URBANISTIČKI PLAN UREĐENJA

STAMBENOG NASELJA ZA BRANITELJE NA NUNCIJATI

DOPUNA IZVJEŠĆA O JAVNOJ RASPRAVI

svibanj 2020.

Grafički prikaz 5: Obuhvat izmijenjene i usvojene "buffer" zone (žuto) i točke gledišta
Izvor: Urbanizam Dubrovnik d.o.o.

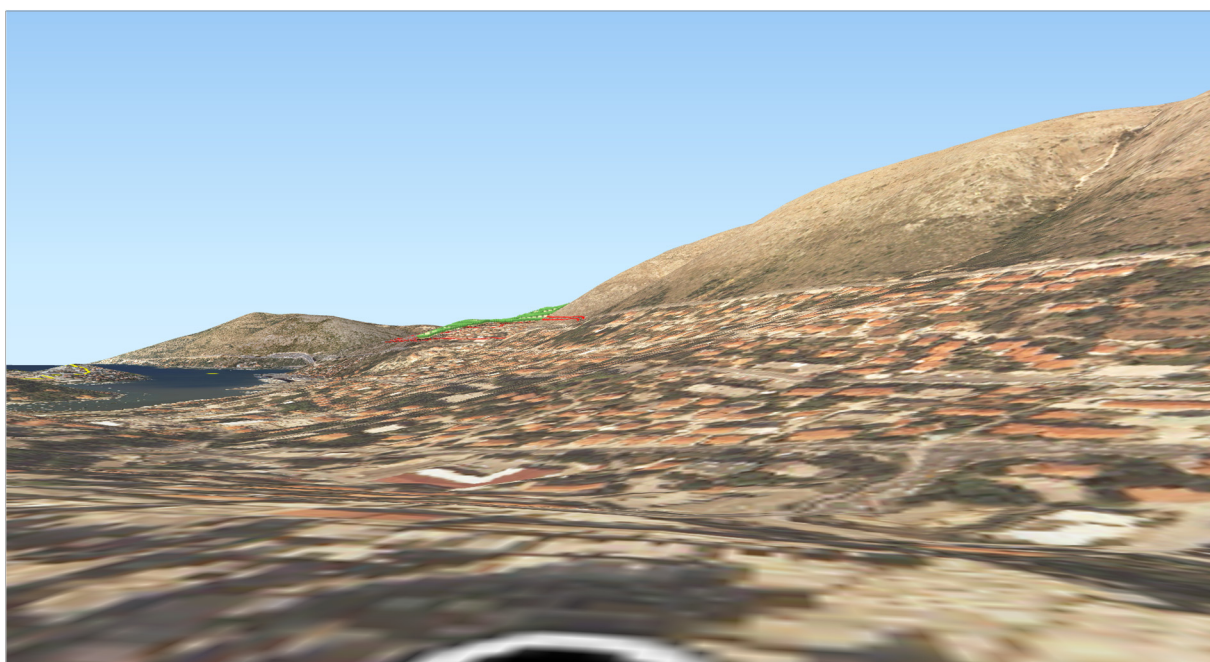
Na osnovu dobivenog 3D modela napravljena je analiza vizualne izloženosti koristeći GIS alate, sa ukupno sedam točaka gledišta, od kojih je pet (Boninovo, Lokrum, Orsula, Pile, Porporela) definirano Izmjenama i dopunama Prostornog plana Dubrovačko-neretvanske županije, kao referentne točke s kojih se ne smije vidjeti buduća gradnja unutar tzv. proširene "buffer" zone, dok su dvije (Lapadska obala i Luka Gruž) odabrane naknadno radi provjere, obzirom se obje nalaze podno prostora Nuncijate i sa istih je područje postojećeg naselja najviše vizualno izloženo (Grafički prikaz 5).

- **od točaka gledišta predloženih izmjenama i dopunama Prostornog plana Dubrovačko-neretvanske županije u siječnju 2017. godine, za koje je ocijenjeno da s istih nova gradnja u obuhvatu "buffer" zone ne smije biti vidljiva, područje obuhvata UPU-a vidljiv je jedino s točke Boninovo**
- **za dvije naknadno dodane točke (Luka Gruž i Lapadska obala) moglo se zaključiti kako je sa točke Luka Gruž vidljiv jugozapadni dio obuhvata, dok je s točke Lapadska obala obuhvat u potpunosti vidljiv.**

Na predmetnom sastanku između nositelja izrade, stručnog izrađivača i predstavnika Ministarstva kulture, za kojeg je izrađen zapisnik koji se nalazi u nastavku, zajednički je zaključeno kako radi vizualne izloženosti nova gradnja ne smije ići preko hrpta koji se prirodno nastavlja od Srđa prema Rijeci dubrovačkoj te da nova gradnja ne smije nadvisiti postojeću crkvu na Nuncijati, što nije slučaj u odredbama za provođenje Prijedloga Plana iz travnja 2016. godine.

Grafički prikaz 22: Usporedni prikaz postojećeg stanja i planirane gradnje unutar obuhvata UPU-a prema Prijedlogu UPU-a iz travnja 2016. godine
Izvor: Urbanistički plan uređenja stambenog naselja za branitelje na Nuncijati, Prijedlog Plana, travanj 2016.

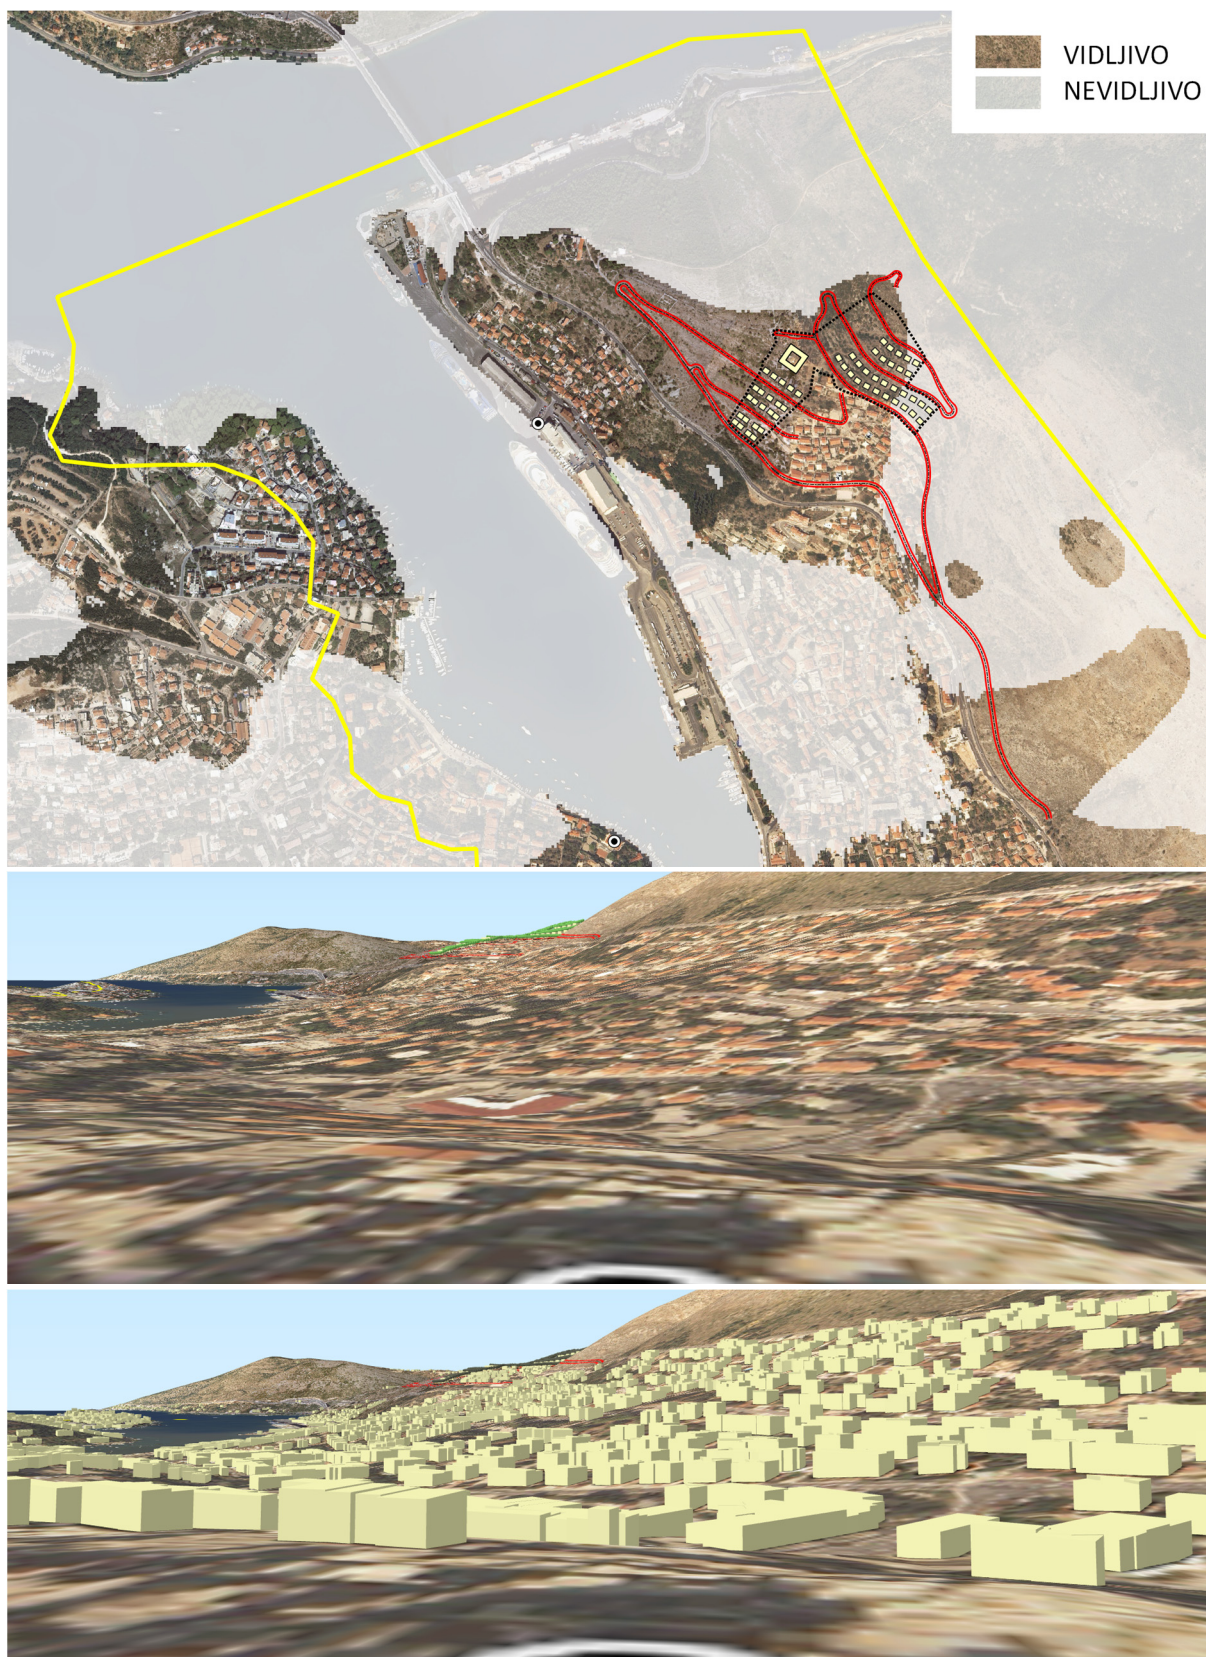
Predstavnici Ministarstva kulture su obrazložili razloge zbog kojih smatraju da bi se prijedlog plana trebao korigirati, a to su da planirana gradnja ne prelazi visinu hrkata Srđa te da ne smije konkurirati postojećoj crkvi na Nuncijati.

Dogovoreno je da će Izrađivači plana ispraviti Prijedlog plana te radnu verziju tako ispravljenog prijedloga dostaviti Ministarstvu kulture na mišljenje. Ispravak se odnosi na promjenu sjeverozapadne zone obuhvata (dio obuhvata koji prelazi hrbat) iz zone stambene (S) odnosno mješovite (M1₁) namjene u športsko-rekreacijsku namjenu i/ili javne zelene površine. Osim toga dopunit će Plan s prikazima presjeka planiranih građevina i presjecima profila planirane prometne infrastrukture da se vidi planirano zascijecanje terena. U odnosu na navedene promjene također će korigirati prikazanu fotomontažu s pogledom s Lapadske obale. S obzirom da će se propisati obveza Grada Dubrovnika za ishođenje građevinskih dozvola na temelju jedinstvenog arhitektonskog rješenja koje bi trebalo uključiti i hortikulturno rješenje javnih površina, a u odnosu na rahlu izgradnju korigiranu prema naputcima Ministarstva kulture mišljenje je predstavnika Ministarstva da će nakon uvida u korigirani

Na osnovu svih održanih sastanaka, a osobito prethodnog sastanka iz studenog 2018. godine, iz kompozicijskih razloga i činjenice da se buduća gradnja mora uklopiti u sliku grada i da ne smije konkurirati postojećoj izgradnji u najvišim dijelovima Nuncijate, izmijenjen je koncept prostornog uređenja iz Prijedloga Plana iz travnja 2016. godine na sljedeći način (Grafički prikaz 20):

- dodatno su postroženi uvjeti gradnje, odnosno napuštena je ideja o realizaciji zone mješovite namjene i koncentracije pripadajućih sadržaja sukladno GUP-u Grada Dubrovnika
- u sjevernom dijelu obuhvata Plana smanjena je zona stambene namjene (S) i ukinuta zona mješovite namjene (M) u korist povećanja športsko-rekreacijske namjene (R) i javnih zelenih površina (Z)
- u jugozapadnom dijelu obuhvata Plana, na kojoj nema dovoljno zemljišta za isključivo samostojeće građevine, omogućena je gradnja i samostojećih i dvojnih građevina radi ujednačavanja kriterija dodjele zemljišta, odnosno dozvoljene bruto razvijene površine (BRP), koja je jednaka za sve građevne čestice
- u obuhvatu UPU-a, za samostojeću gradnju sada je predviđeno ukupno 37, dok za dvojni gradnju 16 građevnih čestica
- građevne čestice iz prethodne alineje imaju jednaku bruto razvijenu površinu (BRP), ali različite čestice.

Za potrebe vizualizacije izmijenjenog koncepta gradnje unutar obuhvata UPU-a, kroz usporedni prikaz sa postojećim stanjem, napravljen je realistični prikaz, odnosno fotomontaža planiranih objekata (Grafički prikaz 22).

Grafički prikaz 27: Kartografski prikaz 1. Korištenje i namjena površina – varijanta 1
Izvor: Urbanistički plan uređenja stambenog naselja za branitelje na Nuncijati, ispravljeni Nacrt konačnog prijedloga, ožujak 2019.

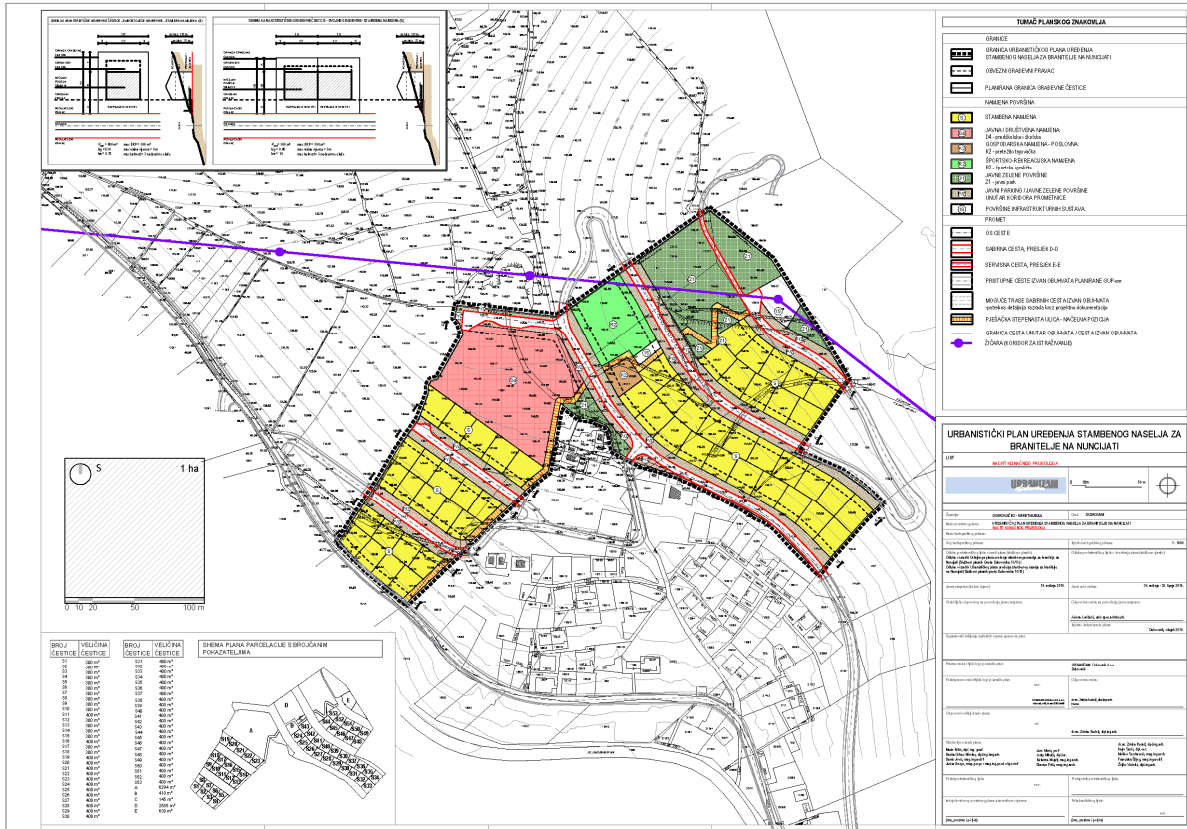
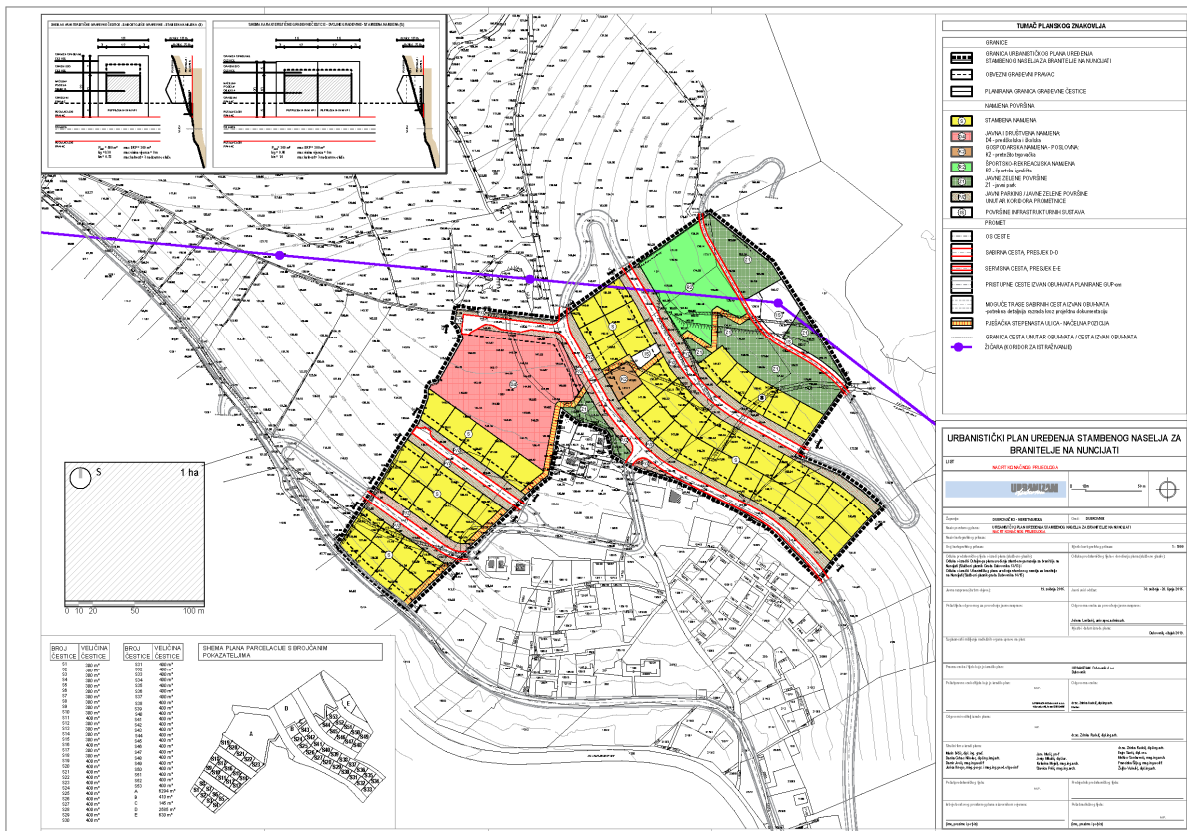
- Preispitati vizualni utjecaj planirane izgradnje zgrada i prateće prometne i ostale infrastrukture, osobito građevina na najvišim kotama te onima u blizini crkve na obris bila brdskog masiva Srđa s Nuncijatom kao najosjetljivije prirodne sastavnice WHSa, a s odabраних položajnih točaka na pješačkoj uzvisini iz pojedinačno

- Ispitivanje vizualnog utjecaja potrebno je provesti u ukupnim stvarnim gabaritima planirane izgradnje (s krovovima) na obris bila brdskog masiva Srđa s Nuncijatom, primjenom 3D GIS tehnologije, službenih topografskih podataka, fotografija i izradom dijagrama silueta u odgovarajućem mjerilu.

1. izrađen je ispravljeni kartografski prikaz 1. Korištenje i namjena površina Nacrta konačnog prijedloga u dvije varijante (1 i 2) (Grafički prikaz 27 i Grafički prikaz 28),
2. izrađena je analiza vizualnog utjecaja u obje varijante sa svake od spomenutih položajnih točaka, u dvodimenzionalnom i trodimenzionalnom obliku, presjecima terena i ukupnim stvarnim gabaritima planirane izgradnje.

Varijanta 1 istovjetna je nacrtu konačnog prijedloga iz ožujka 2019. godine, izuzev novog prometnog rješenja sa spojnom (pristupnom) cestom naselja Nuncijata na državnu cestu D8, koji je sa pratećim cestama uvršten u ovaj UPU (Grafički prikaz 27).

Varijantom 2 (Grafički prikaz 28) red parcela stambene namjene (S), koji se nalazi na vizualno eksponiranom dijelu, premješten je na zaravan sjeverno od platoa Crkve navještenja, na lokaciji na kojoj je prema varijanti 1 prikazana zona sportsko-rekreacijske namjene (R), dok je zone sportsko-rekreacijske namjene na površinu sjeverno od sabirne ceste, gdje je prema varijanti 1 bila zona javnih zelenih površina (Z1-javni park).

Grafički prikaz 41: Analiza udjela zelenila kod samostojećeg i dvojnog načina gradnje
Izvor: Urbanizam Dubrovnik d.o.o.

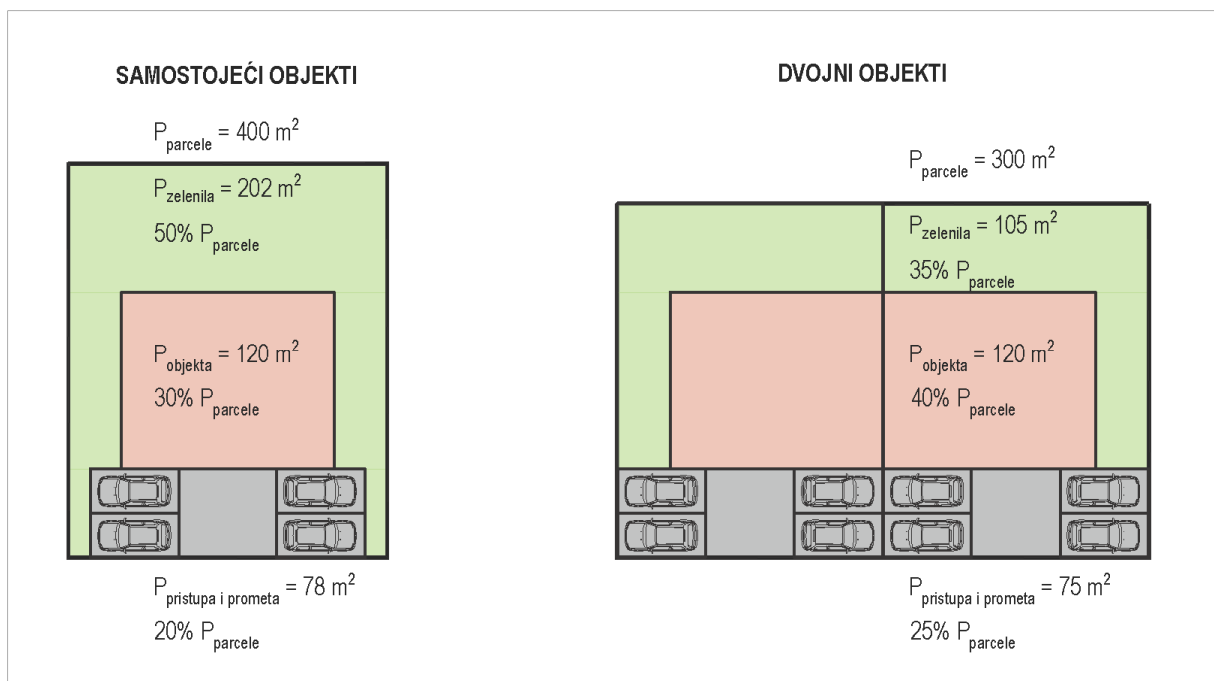
Predlaže se da se nova gradnja unutar UPUa planira kao samostojeće ili dvojne obiteljske kuće s većim udjelom zelenila na pojedinim građevnim česticama od 60%, međutim postotak prirodnog terena se može korigirati nakon što stručni Izrađivač napravi analizu karakterističnih građevinskih čestica. Predstavnik stručnog Izrađivača, gđa. Danka Grbac

- **udio od 60% na pojedinoj čestici nije ostvariv (Grafički prikaz 41 Grafički prikaz 41), obzirom da je na čestici potrebno zadovoljiti i odgovarajući broj parkirnih mjesta propisan ovim UPU-om, a on ovisi o broju i namjenu funkcionalnih jedinica, te isti može ići od 2 do 6 parkirnih mjesta**
